## Informativo de firmware

Devido ao impacto global na cadeia de suprimentos de componentes eletrônicos e com o objetivo de manter o fornecimento de soluções condominiais, os modelos XPE 1001/1013 FIT e XPE 1001/1013 FIT ID tiveram suas placas alteradas, impactando no esquema de conexões e o firmware que deve ser utilizado em cada placa.

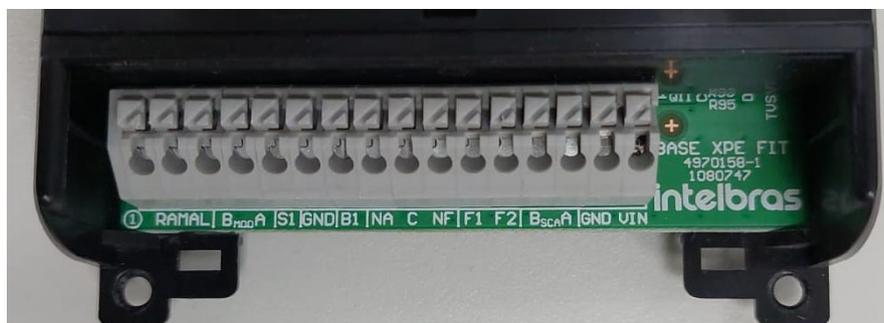
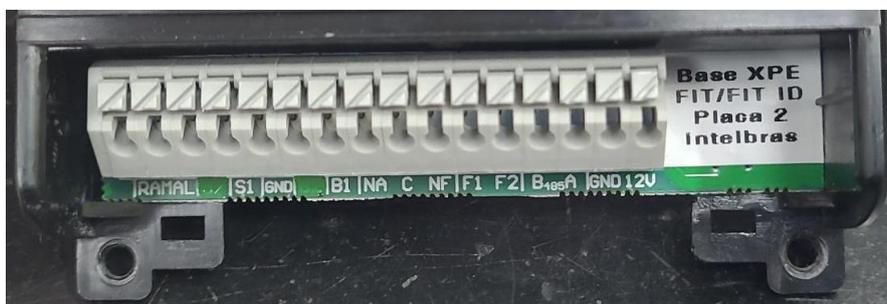
**Importante:** A utilização de uma versão de firmware não correspondente ao modelo da placa base fará com que algumas funções do porteiro não funcionem ou poderá deixá-lo totalmente inoperante.

**Obs.** Para esta nova versão de hardware (Placa 2), as funções de backup e restauração, descritas no item 6 do manual do usuário e guia de instalação, não estão disponíveis.

Antes de realizar a atualização do firmware de seu porteiro eletrônico XPE 1001/1013 FIT ou XPE 1001/1013 FIT ID, consulte a tabela abaixo para verificar qual a versão ideal para o seu modelo de placa base.
